# 改善箇所説明図

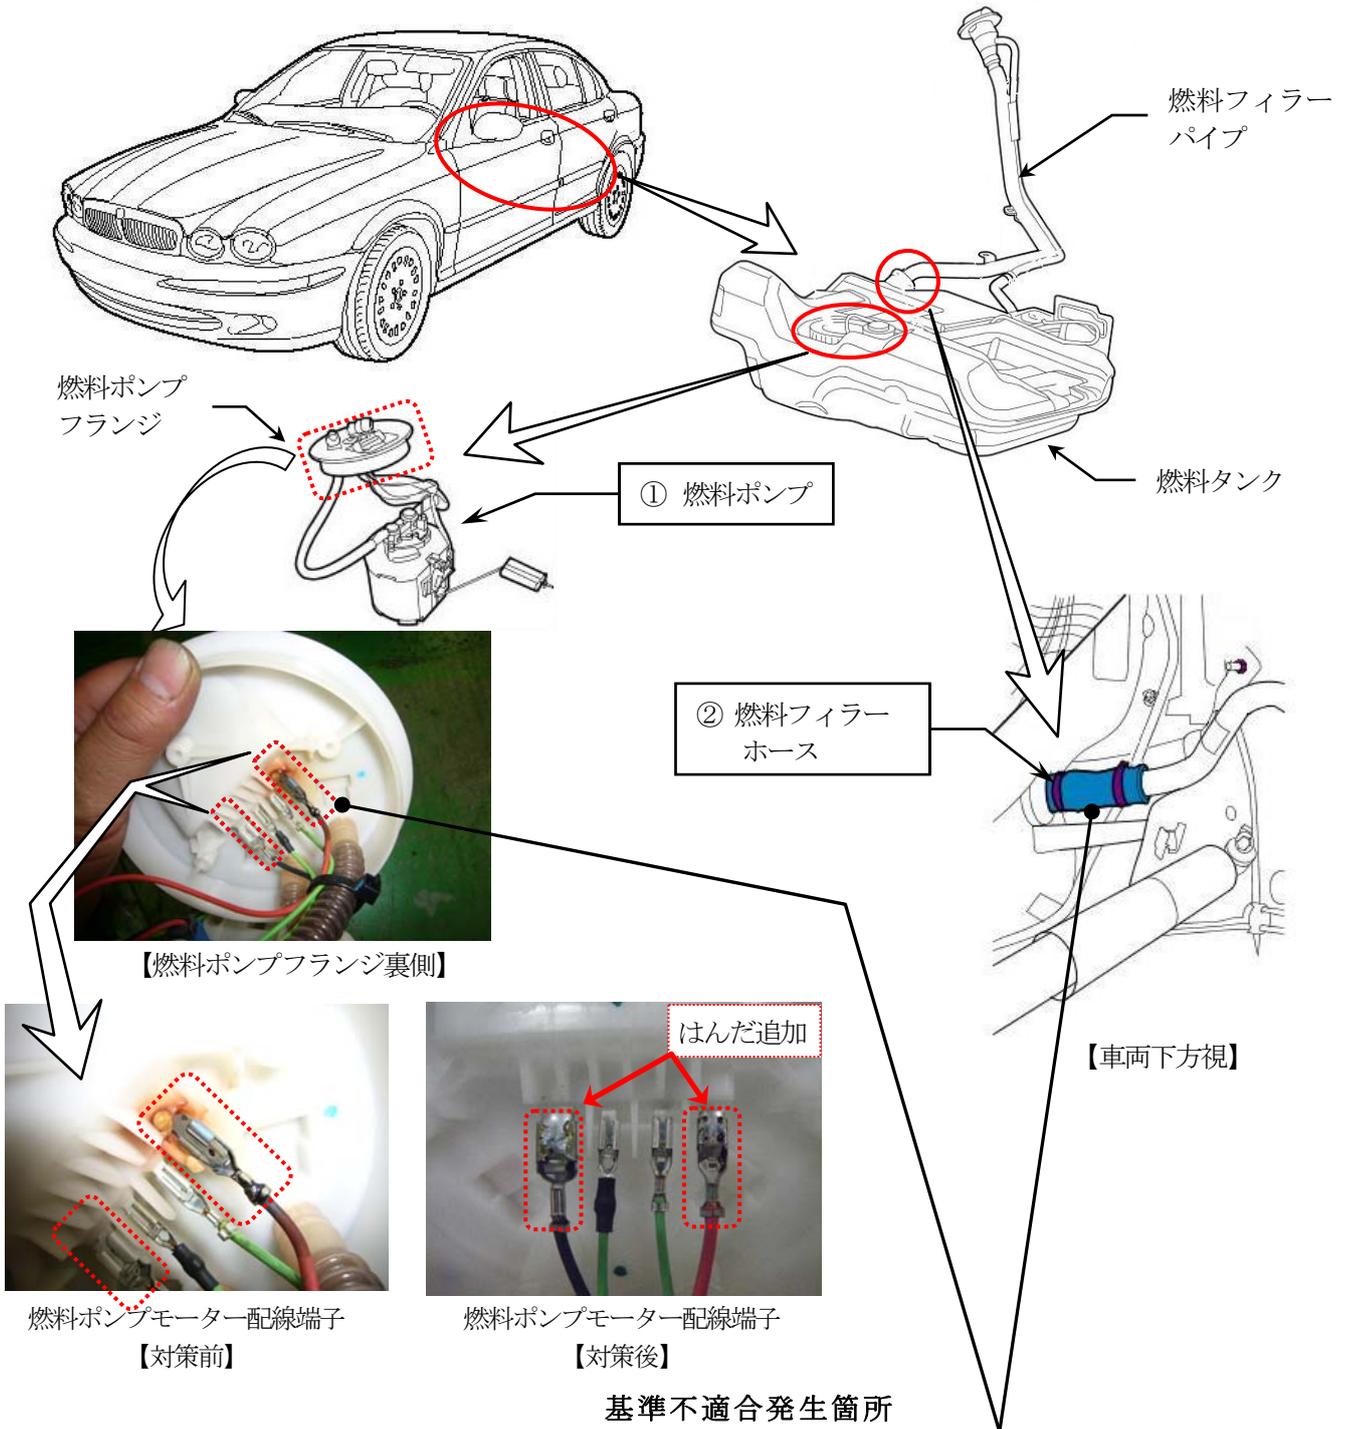
- ① 燃料タンクのポンプモーター配線端子において、当該端子接続部が電気発熱と冷却の繰り返しにより緩み、接触不良となって発熱と放電が発生する。このため、端子接続部が熱で溶けて断線することで燃料供給が止まりエンジンが停止したり、端子接続部の周囲が熔損することにより穴が開き、そこから燃料が漏れるほか、最悪の場合、漏れた燃料が火花により着火し火災に至るおそれがある。
- ② 燃料タンクと燃料フィルターパイプを接続する燃料フィルターホースの材質が不適切なため、燃料によって腐食して亀裂が発生し燃料が漏れるおそれがある。

- ① 全車両、当該燃料ポンプをポンプモーター配線端子にはんだを追加した対策品と交換する。
- ② 全車両、当該燃料フィルターホースの材質を変更し、耐腐食性を向上した対策品と交換する。
